**INFORMACIÓN COMPLEMENTARIA Y ACLARATORIA
EN ATENCIÓN A NOTA DEIA-DEEIA-AC-0013-2701-2020**

**ESTUDIO DE IMPACTO AMBIENTAL CATEGORÍA II
“ESTUDIO, DISEÑO Y CONSTRUCCIÓN PARA LA REHABILITACIÓN
Y ENSANCHE DE LA CARRETERA CONCEPCIÓN (CPA) –
CUESTA DE PIEDRA – VOLCÁN”**

PROMOTOR: Ministerio de Obras Públicas (MOP)

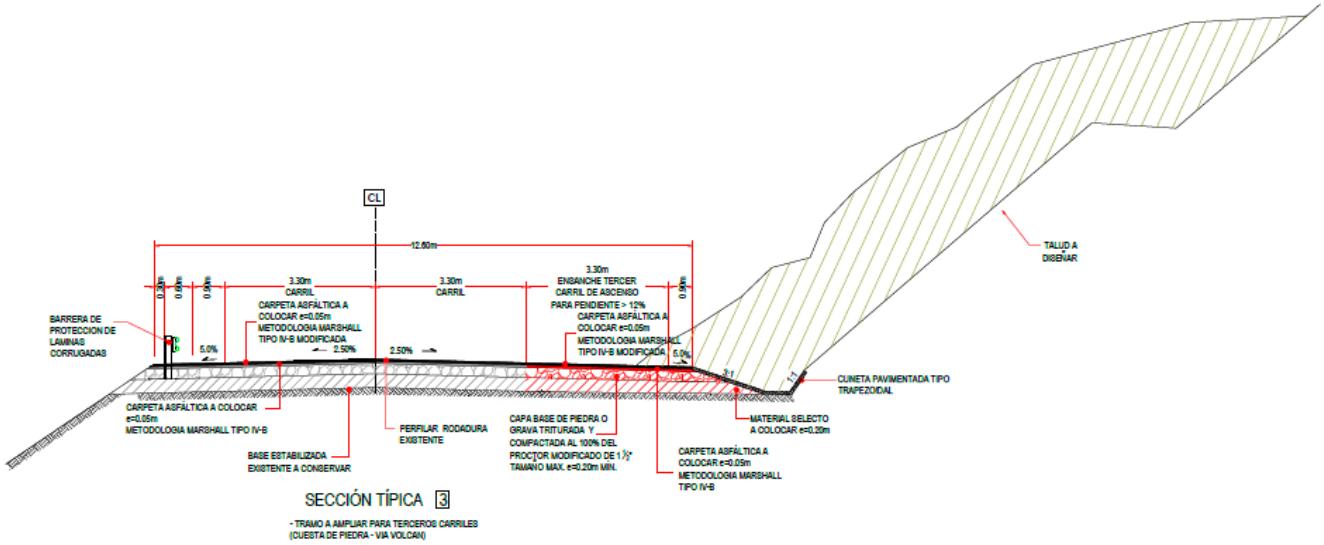
6. En la página 118 del EslA se menciona que "El proyecto se ubica en la servidumbre pública por lo tanto no requiere asignación de uso de suelo, pero al respecto podemos señalar que de acuerdo al Documento de Zonificación para la Ciudad de Panamá". Sin embargo, a lo largo del alineamiento se observan viviendas unifamiliares, potreros y fincas dedicadas a la actividad ganadera, agrícola, entre otras, como también se observó la remoción de cercas vivas y muertas de propiedades, por lo que se debe:

- **Aclarar el alcance de intervención de cada uno de los tramos, especificando los tres tramos donde se ampliará a tres carriles.**

R//. Tal como se indica en la página N° 118, el proyecto se ubica en la servidumbre pública, donde las secciones de la vía han sido ajustadas a la misma.

Con relación al tramo donde se propone ampliar la vía con un tercer carril, el trabajo consiste en ampliar a un carril adicional de 3.30 m de ancho en el sentido Concepción hacia Volcán localizados en las siguientes estaciones:

- 25+800 a 26+450
- 27+100 a 28+950
- 29+700 a 30+300

Los trabajos consisten en limpieza y desrraigue, para luego realizar un movimiento de tierra a fin de conformar los taludes con la inclinación suficiente para mantener la estabilidad de acuerdo a los suelos existentes (la altura máxima del talud será de 5 m luego de una berma de 3 m), y posteriormente la revegetación de estas áreas.

Además, se incluye la colocación de la estructura de pavimento proyectada para estos carriles: 20 cm de Material Selecto, 20 cm de Capabase, 5 cm de Carpeta Asfáltica (Metodología Marshall) y 5 cm de Carpeta Asfáltica (Metodología Marshall Asfalto Modificado); tal como se puede apreciar en la sección típica, seguidamente.
